**Avis délégué sur**

**Le projet de ferme agrivoltaïque au lieu-dit « Les Landes » sur  
la commune de Chémery (41)**

**Demande de permis de construire**

N°MRAe 2025-5193

Schéma de la parcelle agricole avec les panneaux photovoltaïques (Source : Note technique 2 : justification de la production agricole comme activité principale de la parcelle agricole).

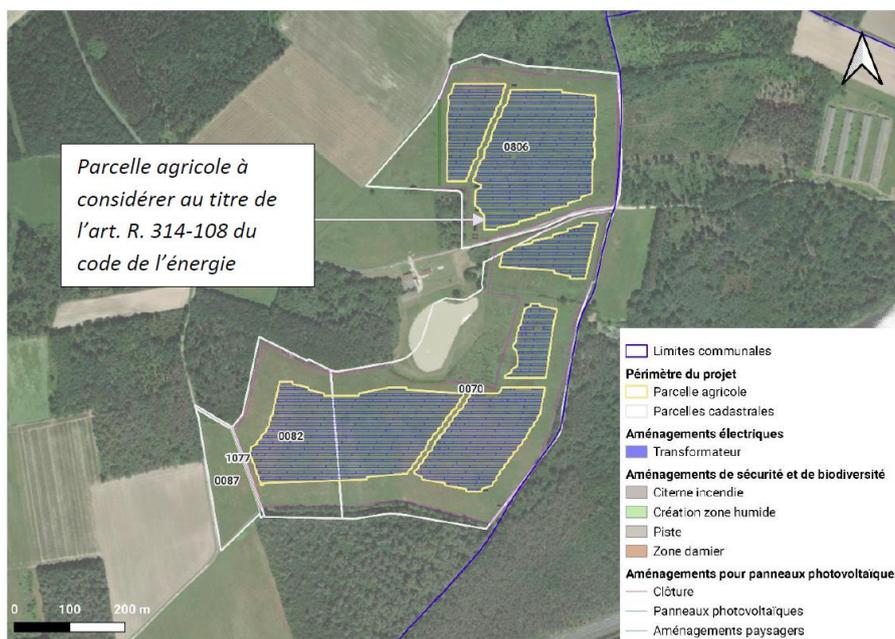
A noter que la note technique évoque la création de 8 263 m<sup>2</sup> de piste de circulation quand l'étude d'impact mentionne 8 451 m<sup>2</sup> de piste lourde. Mise à part cette incohérence, l'autorité environnementale souligne l'intérêt porté à la détermination d'un périmètre afin de préciser l'impact du projet sur l'imperméabilisation des sols. Le dossier conclut que l'imperméabilisation du sol est très faible ce qui apparaît cohérent au regard de la surface totale exploitable pour le pâturage et la fauche envisagée pour maintenir une activité agricole.

*Plan de raccordement (Source : permis de construire page 30)*

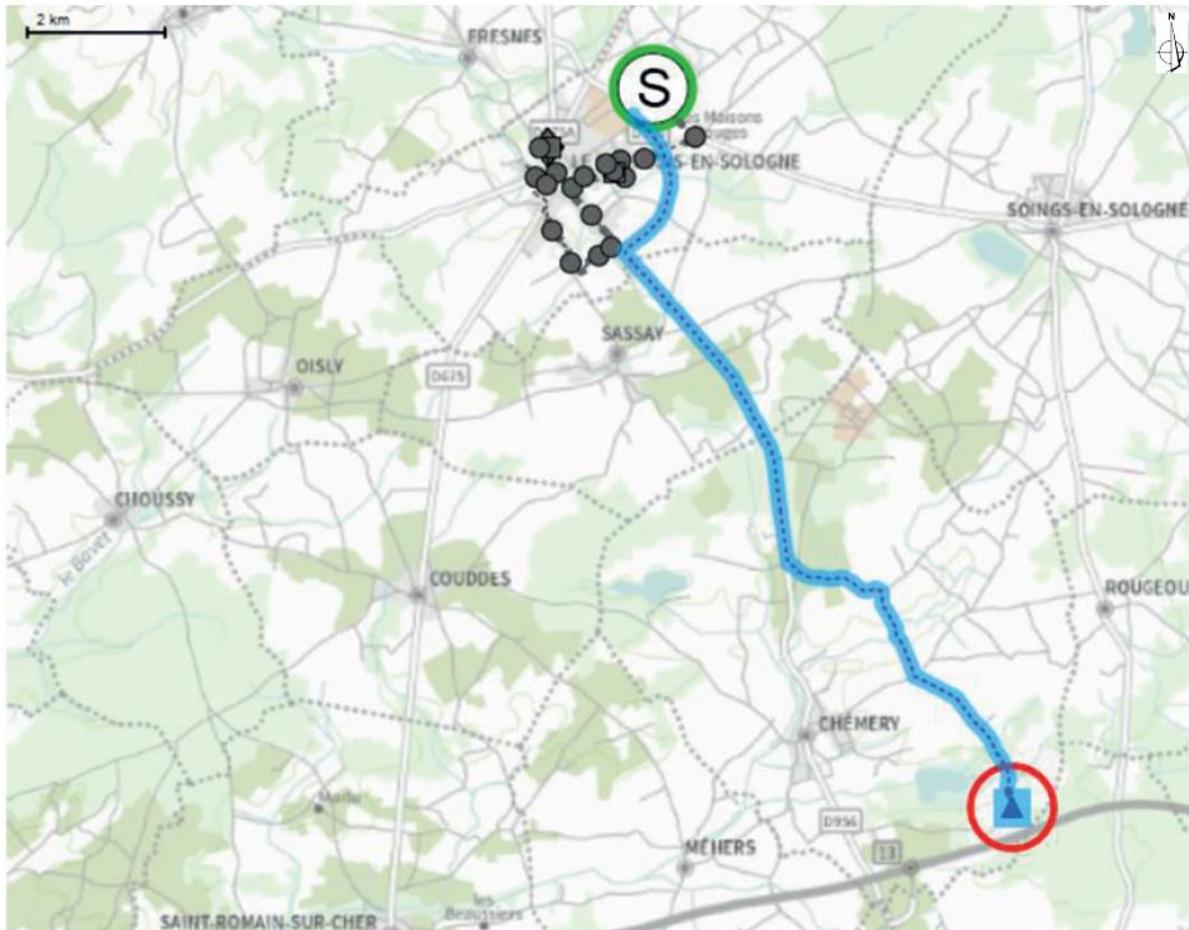
Il n'est pas procédé à une analyse des incidences potentielles du raccordement électrique conformément aux prescriptions de l'article L.122-1 du code de l'environnement.

**D'une manière générale, l'autorité environnementale rappelle que le raccordement du parc photovoltaïque au réseau public d'électricité fait partie intégrante du projet et recommande que les enjeux environnementaux liés aux opérations de raccordement soient précisés.**
